DEUTSCHE BAUZEITUNG

Wettbewerb für einen Hotelneubau in Bochum.

Von Stadtbaurat Diefenbach in Bochum.

Abb. 2 bis 4. Kennwort: „Westfalenhof".
Verfasser: Architekten B. D. A.
Fritz Fuß und Emil Mewes, Köln.

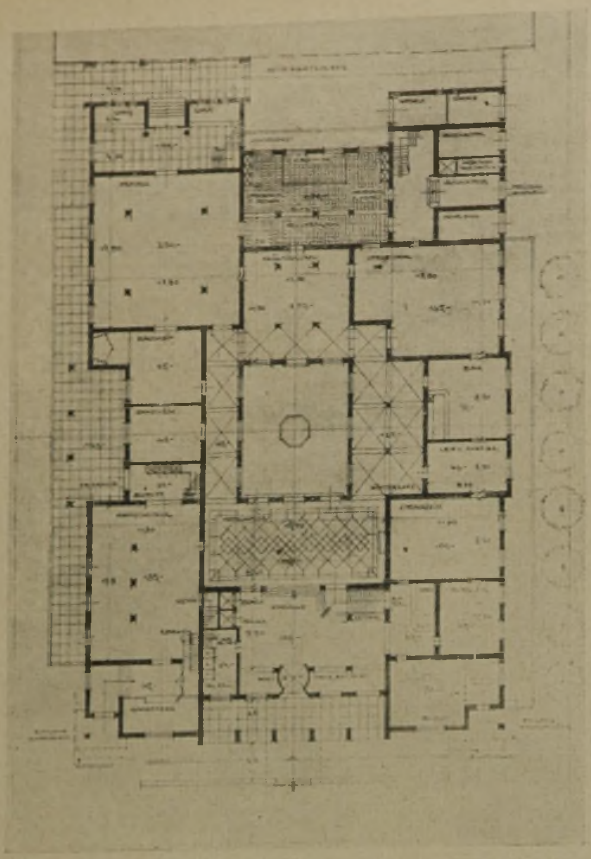
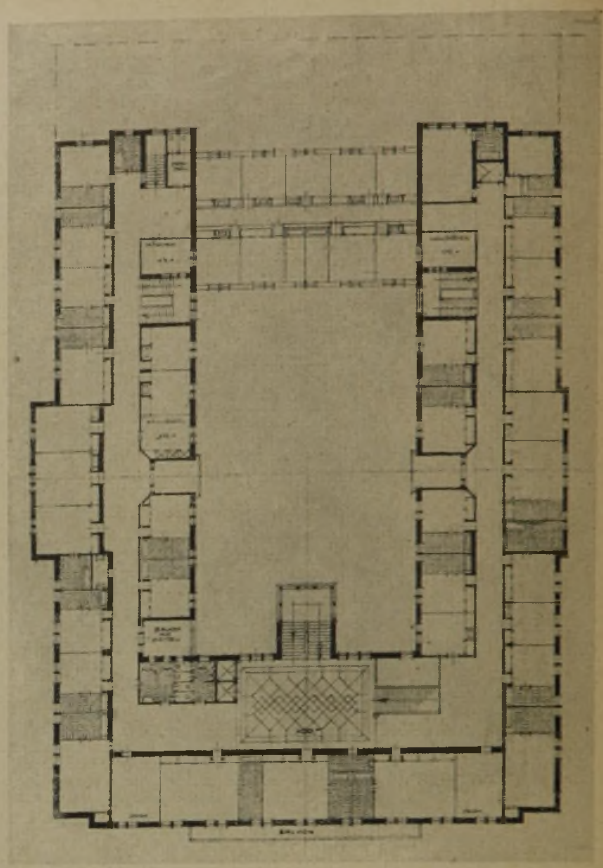
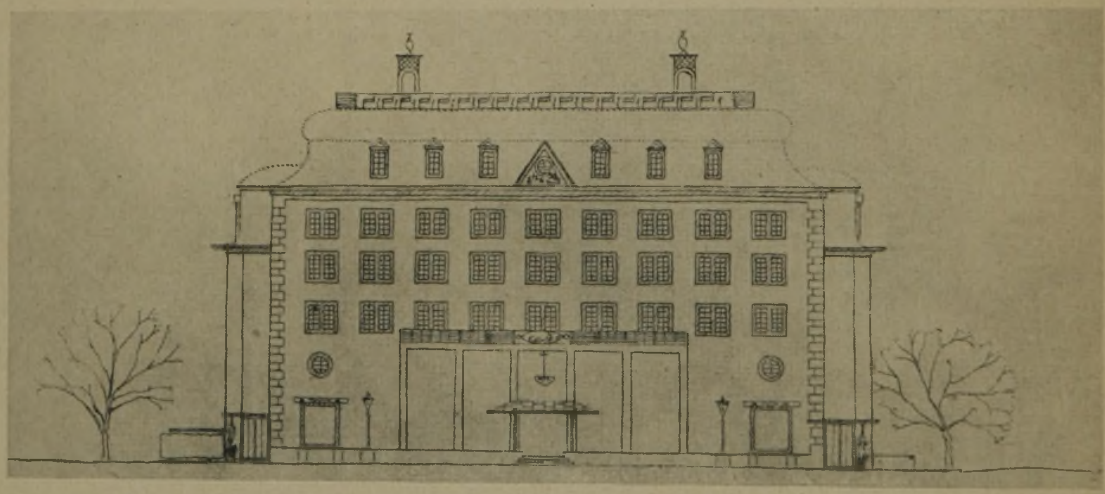
Der Grundriß erfüllt im großen und ganzen die gestellten Anforderungen. In der Raumgruppierung zeigt er jedoch verschiedene Vorschläge, die für die Ausführung nicht ganz zweckmäßig sind. So ist z. B. die Lage des Festsaales und seines besonderen Zuganges nicht praktisch. Die Verwaltungsräume im Haupteingang sind nicht ausreichend. Diese Mängel lassen sich aber im Rahmen des Gesamtentwurfes unschwer bessern. Die Anordnung des Obergeschosses ist zweckentsprechend. Die Lage der Küche im Zwischengeschoß ist nicht zu beanstanden. Dagegen wäre eine bessere Verbindung der Küche mit der Zentralanrichte im Erdgeschoß erwünscht. Besonders hervorzbheben ist die glückliche Gestaltung der äußeren Erscheinung des Bauwerkes, das sich als Hotel charakterisiert und in die Umgebung vortrefflich eingefügt. (Vgl. das Schaubild S. 65.)

Abb. 6 (oben). Schaubild.

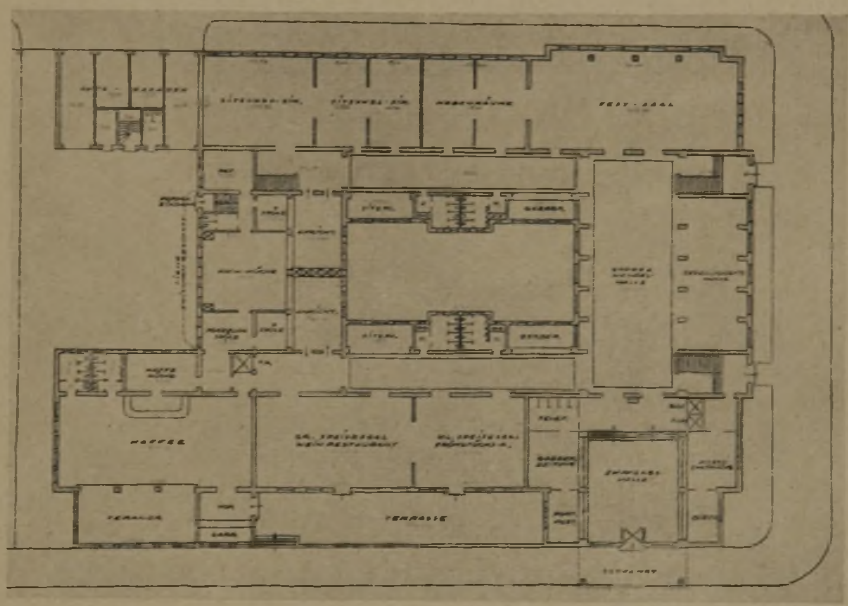
Der Grundriß zeigt eine großzügige Anordnung der Empfangsräume, die zusammen mit dem Festsaal für große Veranstaltungen sich in bester Weise eignen. Auch die Anordnung der übrigen Räume ist gut. Die Kochküchenanlage ist zu klein, läßt sich aber leicht vergrößern. Der Bedienungsweg von der Kochküche zum Festsaal ist zu lang, aber noch angängig. Das

Äußere ist klar gegliedert, ohne jedoch die künstlerische Wirkung des Entwurfes „Westfalenhof" zu erreichen. Die vorgesehene Erweiterung durch Aufstockung des mittleren Baukörpers würde die Gruppe schädigen.

Abb. 8. Ein III. Preis von 4500 M. Kennwort: „Industriehof".
Verfasser: Architekten B. D. A. Eggeling und Schaefer, Essen-Bochum.

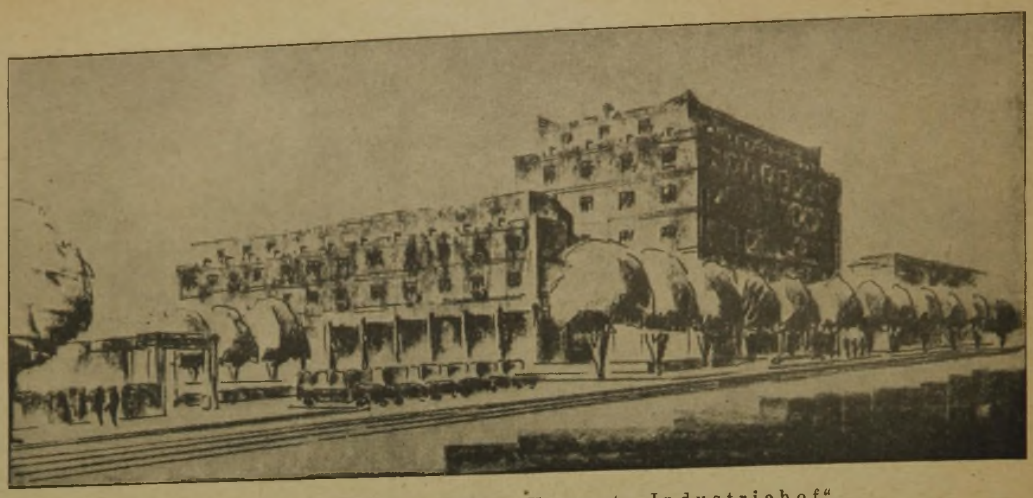
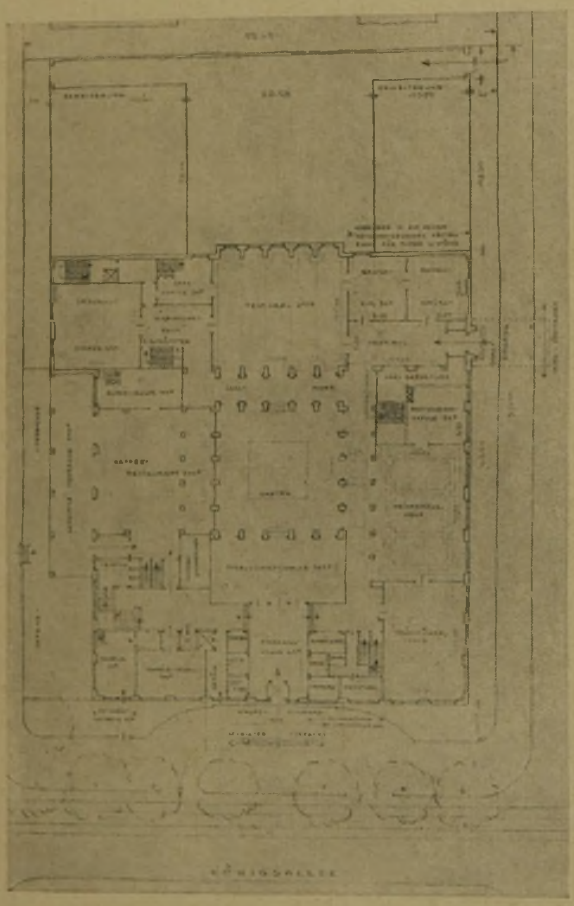
Der Grundriß zeigt eine klare geschlossene Anordnung der Hauptträume, die sich um einen Mittelhof gruppieren. Die Küche liegt im Untergeschoß mit guter Verbindung zu den Gasträumen. Die Belichtung des Untergeschosses würde gewinnen, wenn der Hof, wie

es im Grundriß des Untergeschosses angedeutet ist, so tief angelegt wäre, daß die Anlage von Kellerfenstern ermöglicht wird. Die Lage einiger Sitzungszimmer im I. Obergeschoß ist angängig. Die Erweiterung ist gut gewährleistet. Für die Gestaltung des Äußeren ist die Variante vorzuziehen.

Abb. 10. Ein III. Preis. Kennwort: „Bohobag".
Erdgeschoßgrundriß (1 : 750). Zum Schaubild Abb. 11, S. 69.

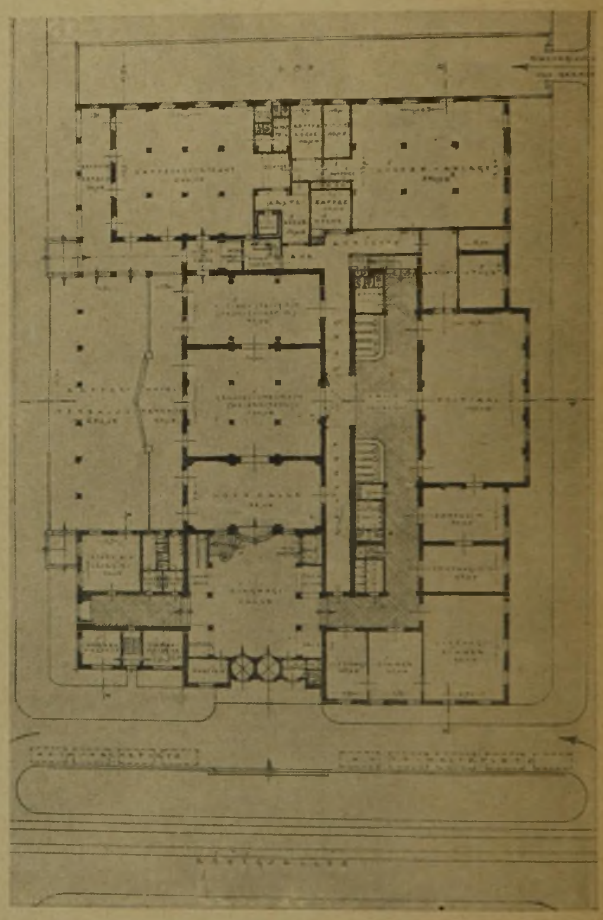
Der Vorzug dieses Entwurfes liegt in der Anordnung einer großen Terrasse nach der Weiherstraße im Anschluß an die Speisesäle und das Kaffee-Restaurant. Auch

die Sitzungszimmer, der Festsaal und die Küchenanlage sind gut gruppiert. Die Beschickung der Gasträume von der Kochküche aus ist klar. Durch die Gesamtanordnung wird in den Obergeschossen erreicht, daß kein Hotelzimmer hofwärts liegt. Die Vorzüge des Grundrisses werden aber nur durch eine Überschreitung der baupolizeilich zugelassenen Höhe ermöglicht, ohne besonderen Vorteil für die Baugruppe.

Abb. 13. Erdgeschoßgrundriß zu Entwurf „Lucullus".
Abb. 12. (1 : 750.)

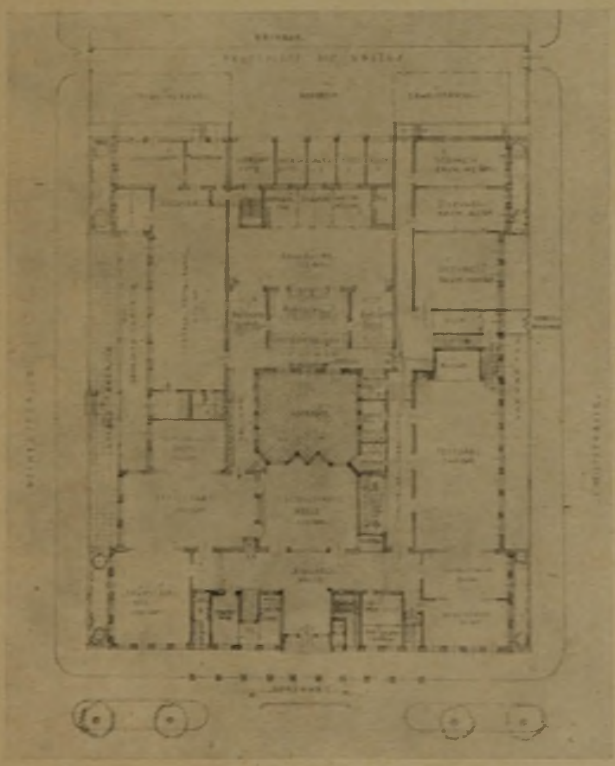
Die Gesamtgrundrißanordnung erfüllt im wesentlichen die gestellten Anforderungen. Insbesondere sind die Speisesäle und das Kaffee-Restaurant gut nach der Weiherstraße um eine dort vorgesehene Terrasse gelagert. Die Helligkeit der Flure in den Obergeschossen läßt zu wünschen übrig. Eingangshalle und anschließender Gesellschaftsraum sind nicht ausreichend. Die Sitzungszimmer sind zu abgelegen. Die Bedienung des Festsaales mit seinen Nebenräumen von der Kochküche aus kann nur durch Überquerung des Wandelganges erfolgen. Es werden daher besser die Sitzungszimmer mit dem Festsaal und seinen Nebenräumen getauscht. Das Äußere des Gebäudes ist klar, wird aber durch die Eckvorbauten beeinträchtigt. (Vgl. das Schaubild.)

Abb. 18. Ein Ankauf zu 2000 M. Kennwort: „Parkhotel". Arch. Hans Landgrebe, Bochum.

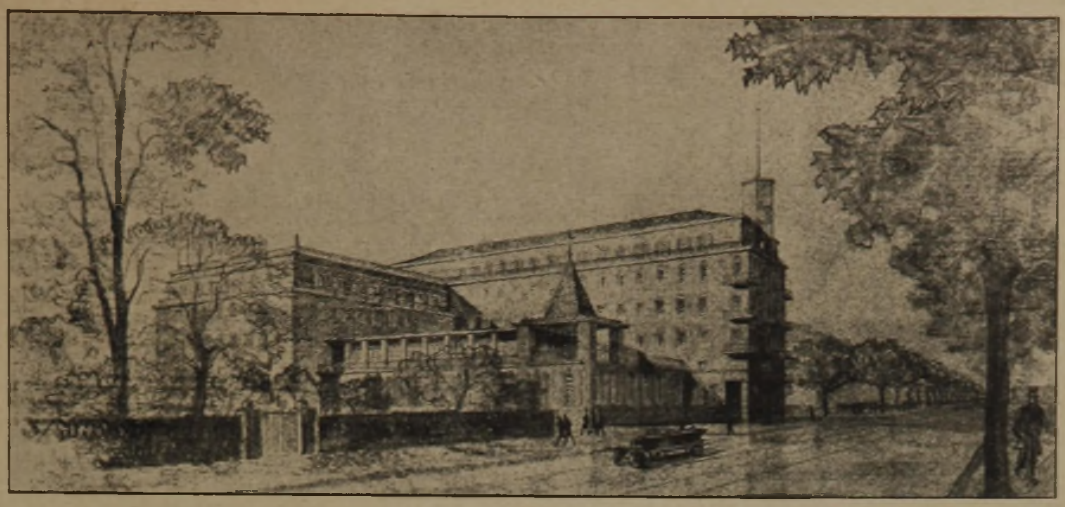
Der Verfasser hat den Festsaal an der Weiherstraße angeordnet und das Kaffee-Restaurant darüber gelegt. Wirtschaftlich ist die Lage des Kaffee-Restaurants im Obergeschoß nicht vorteilhaft, jedoch gelangt der Verfasser durch diese Lösung zu einer eigenartigen und ansprechenden Baugruppe.

Abb. 19. Ein Ankauf zu 2000 M. Kennwort: „1. 12. 25". Arch. Otto Droge, Leipzig.

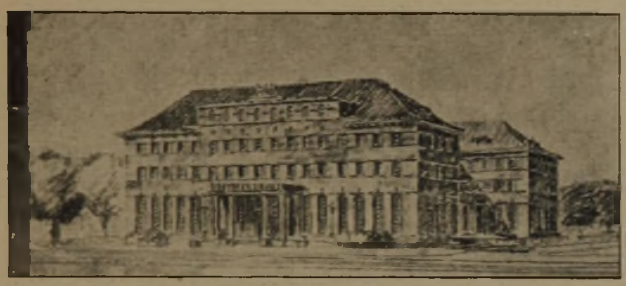
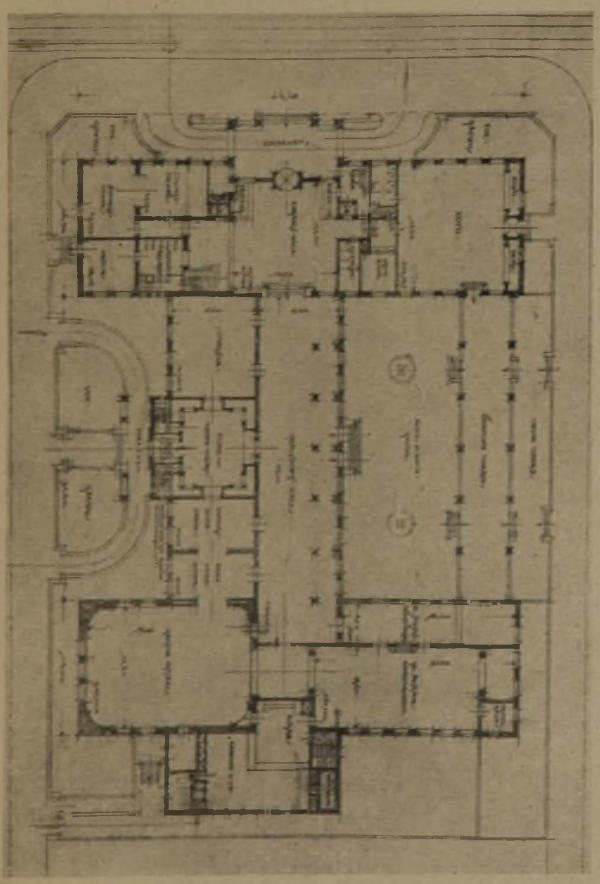
Der Verfasser sieht die Küchenanlage im Untergeschoß vor und gelangt dadurch im Erdgeschoß zu einer interessanten Anordnung der Gesellschaftsräume, die durchweg gut belichtet sind und sich um eine Hotelterrasse und einen Garten nach der Weiherstraße zu gruppieren. Die vorgeschlagene Erweiterung über der Terrasse würde den Reiz dieser Anlage jedoch zerstören. Die besondere Auffahrt zum Festsaal an der Christstraße ist gut, aber aufwendig. Die Abmessungen des Kaffee-Resaturants sind zu klein. Die Gruppierung des Äußeren ist gut, bietet aber in der Ausgestaltung nichts Besonderes. —

Abb. 20. Ein Ankauf zu 2000 M. Kennwort: „Hotelgrundriß". Arch. Prof. Fahrenkamp, Mitarbeiter Dipl.-Ing. Mataré, Düsseldorf.

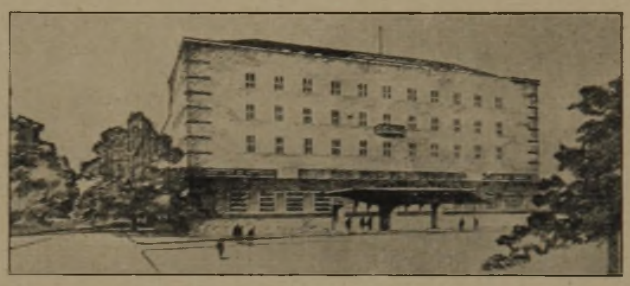
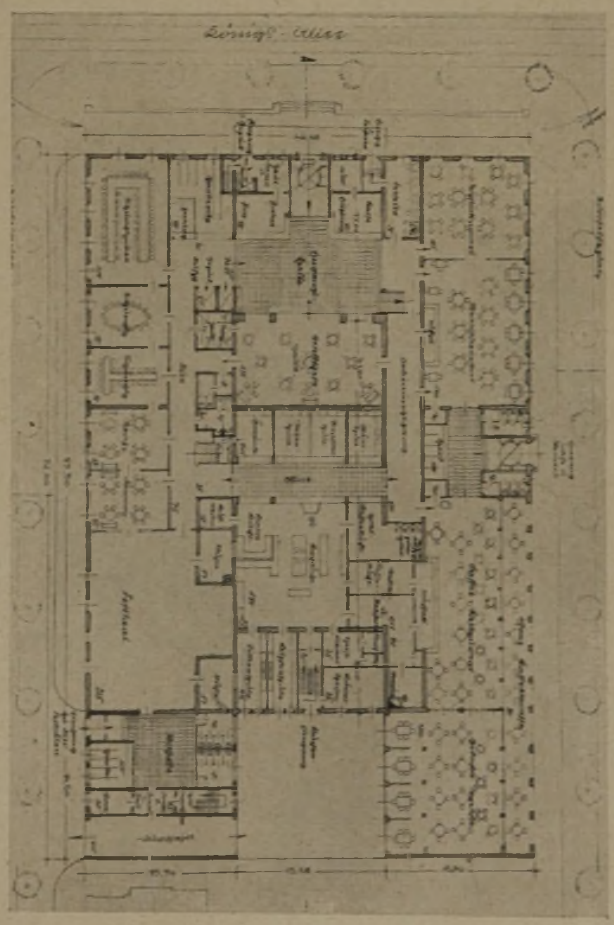
Der Grundriß erfüllt im wesentlichen die gestellten Anforderungen. Der besondere Eingang zum Festsaal würde besser zwischen diesem und den Sitzungszimmern liegen. Die Lage einzelner Hotelzimmer nach dem Innenhofe, unter dem die Küche liegt, läßt zu wünschen übrig. Sie würde gebessert, wenn der östliche Querbau wegbliebe. Der umbaute Raum ist übermäßig groß. Das Äußere ist schlicht und gefällig.
